GALILEO ENERGY 3 S.r.L
IMPIANTO INTEGRATO AGRIVOLTAICO
COLLEGATO ALLA RTN
POTENZA NOMINALE 25 MW
COMUNE DI SERRACAPRIOLA (FG)

Risposta richiesta di documentazione
integrativa – Soprintendenza Speciale per il
Piano di Ripresa e Resilienza
Giugno 2023

2748_4871_SA_INTMIC_R01_Rev0_Risposta Integrazioni MIC

Figura 3.1: Carta dell'intervisibilità Teorica estesa fino al buffer di 3 km delle recinzioni dell'impianto.

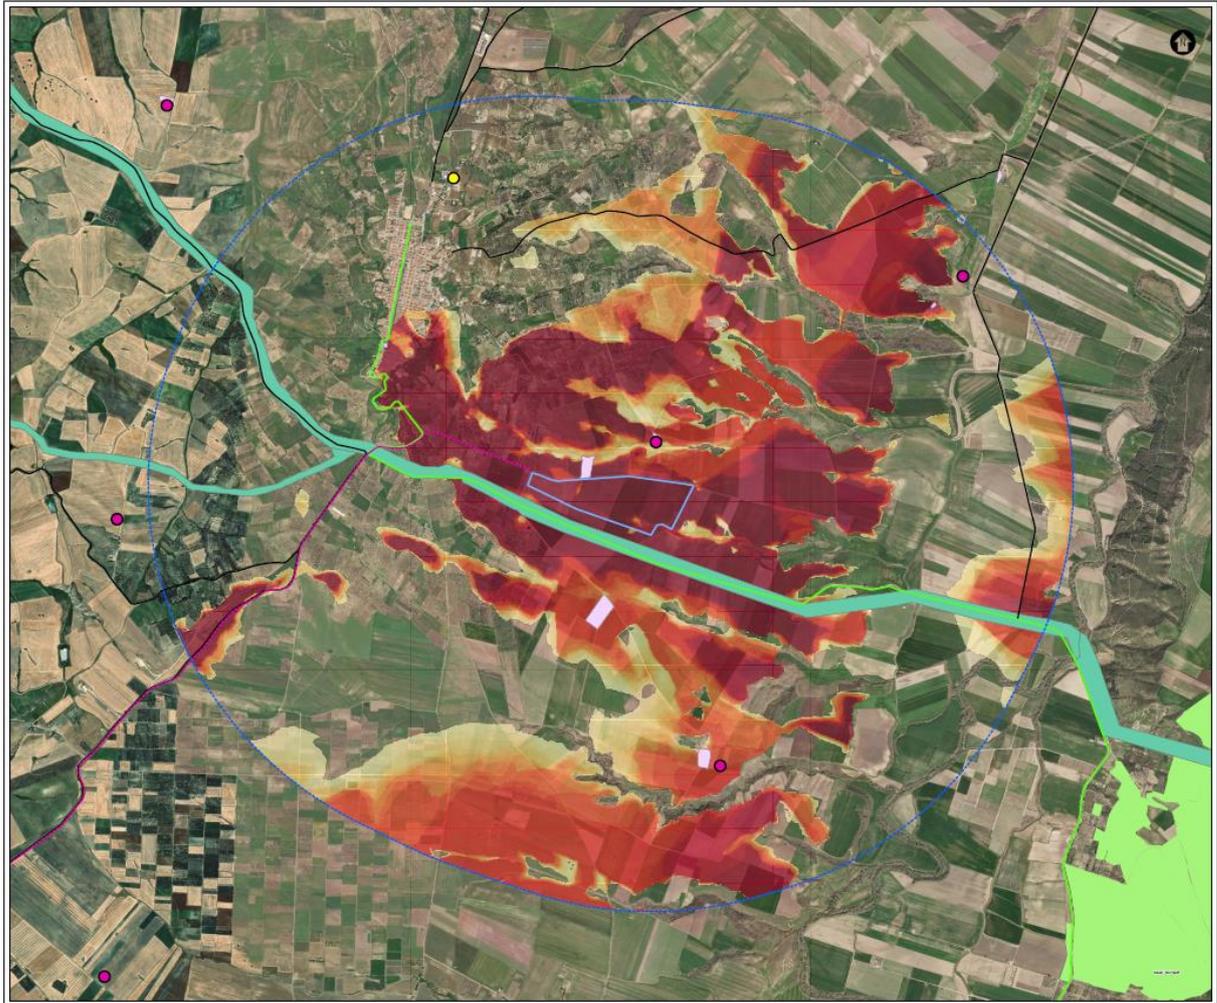
Richiesta: Carta dell'intervisibilità di dettaglio dell'impianto fotovoltaico in oggetto e delle opere connesse estesa anche oltre il buffer areale di 3 km di raggio; sulla medesima cartografia andranno indicate le strade panoramiche e di valenza paesaggistica, la rete tratturale, il sistema insediativo delle abbazie, la rete delle masserie storiche, le aree archeologiche e di interesse archeologico, nonché tutti gli ulteriori beni culturali sottoposti a tutela da parte seconda del D.Lgs. 42/2004 e tutti i beni paesaggistici sottoposti a tutela dalla parte terza del medesimo D.Lgs.

L'intervisibilità teorica dell'impianto è stata calcolata utilizzando il Modello Digitale del Terreno 10x10 disponibile sul portale [Tinity \(ingv.it\)](http://Tinity.it).

L'intervisibilità è stata calcolata all'interno di un'"Area Buffer" estesa fino a 3 Km, al fine di comprendere da quali ambiti e visuali del territorio e in che proporzione l'impianto risulta essere maggiormente percepibile.

Per il calcolo dell'intervisibilità la recinzione dell'impianto, è stata discretizzata definendo una serie di punti che rappresentano l'andamento planimetrico del perimetro del Sito.

- OFFSETA: 4,81 m, rappresentante l'altezza massima delle strutture dell'impianto fotovoltaico;
- OFFSETB: 1,70 m, rappresentante l'altezza media dello spettatore.

Applicati i criteri è stata calcolata l'intervisibilità dell'impianto all'interno dell'"Area Buffer" individuata. Come indicato nell'immagine sotto riportata l'impianto risulta essere più visibile nei territori ad Ovest e ad Est dello stesso. Si sottolinea che l'intervisibilità riportata nel presente documento non tiene conto della vegetazione e di altri ostacoli visivi diversi dalla Morfologia del Territorio. Il risultato è una Mappa di Intervisibilità Teorica estremamente cautelativa.

Figura 5.1: Individuazione dei Punti di Presa fotografica su carta dell'intervisibilità

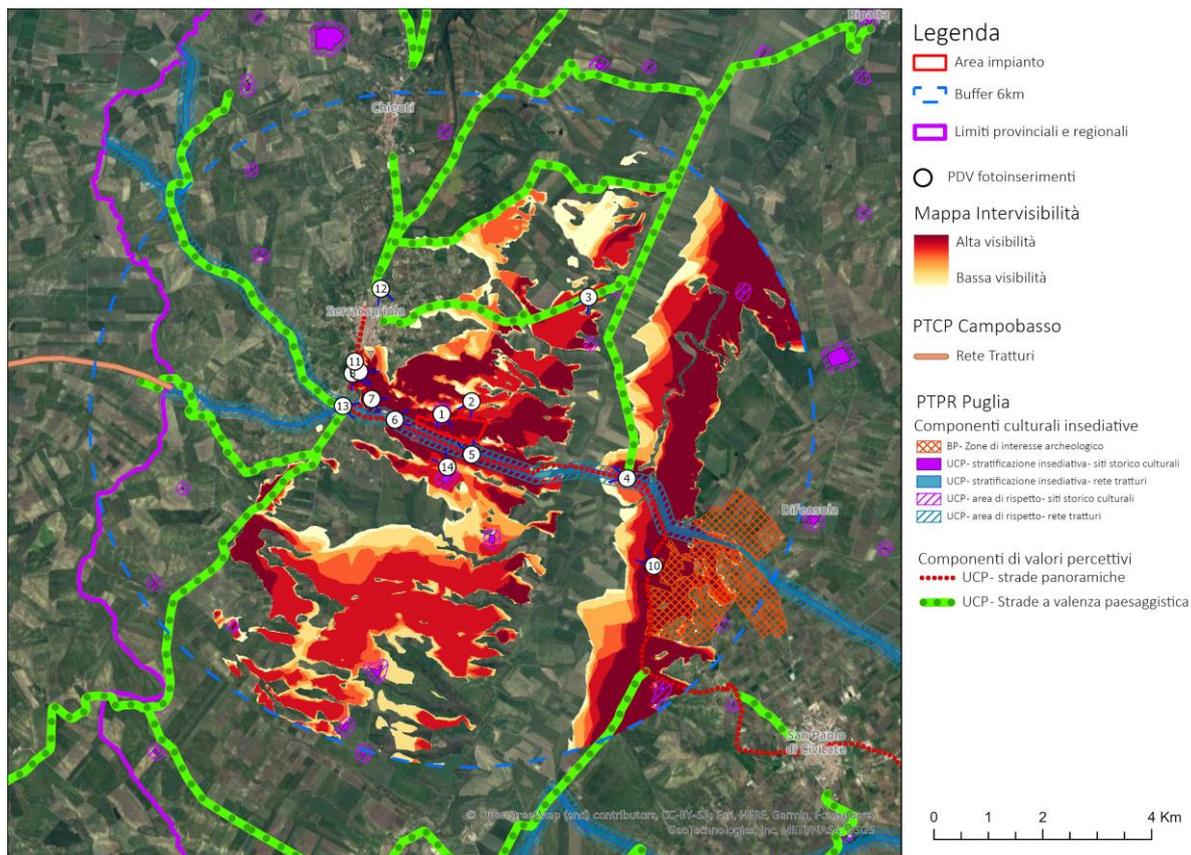
Richiesta: Elaborazione di ulteriori rendering fotografici su immagini reali ad alta definizione e realizzate in piena visibilità (assenza di nuvole, nebbia, foschia, ecc.) con coni visuali privi di ostacoli in primo piano, dai luoghi sottoposti a tutela ai sensi della parte II del D.Lgs. 42/2004 e dai principali fulcri visivi, nonché dalle strade a valenza paesaggistica e dalle ulteriori strade di penetrazione

- Castello Maresca di Serracapriola,
- Sagrato della Chiesa di S.Mercurio nel centro urbano di Serracapriola,
- Strada di belvedere via Giro Esterno ai bordi del centro urbano di Serracapriola,
- Convento dei Cappuccini di Serracapriola,
- Ulteriori fotorendering lungo la rete tratturale,
- Dal bordo panoramico dell'area archeologica di Civitate in territorio di San Paolo di Civitate.

I suddetti fotorendering realistici, andranno elaborati anche a falsi colori in modo da contraddistinguere ogni impianto eolico/fotovoltaico con lo stesso colore di tonalità accesa al fine di valutare l'incidenza dell'effetto cumulo

Vengono di seguito riportati i fotoinserti prodotti. Per completezza documentale all'interno del presente documento si riportano anche i fotoinserti prodotti con l'istanza di VIA Ministeriale e presenti anche negli elaborati grafici Rif. 2748_4871_SA_VIA_T21.1_Rev0_Tavola Documentazione Fotografica e Fotoinserti e 2748_4871_SA_VIA_T21.2_Rev0_Tavola Documentazione Fotografica e Fotoinserti presentati con l'istanza di VIA.

Si vuole porre l'attenzione sul fatto che i fotoinserti prodotti sono stati realizzati sulla base dello studio di intervisibilità condotto che è stato trattato al Punto 1c del presente documento, dove per l'individuazione di ulteriori potenziali recettori, l'area di intervisibilità è stata calcolata sulla base di un buffer di 3 Km e sono stati scelti luoghi localizzati in aree di massima visibilità. Inoltre per meglio comprendere se nell'ambito ricadessero ulteriori punti di interesse l'intervisibilità per la scelta dei fotoinserti è stata estesa fino a 6 km.
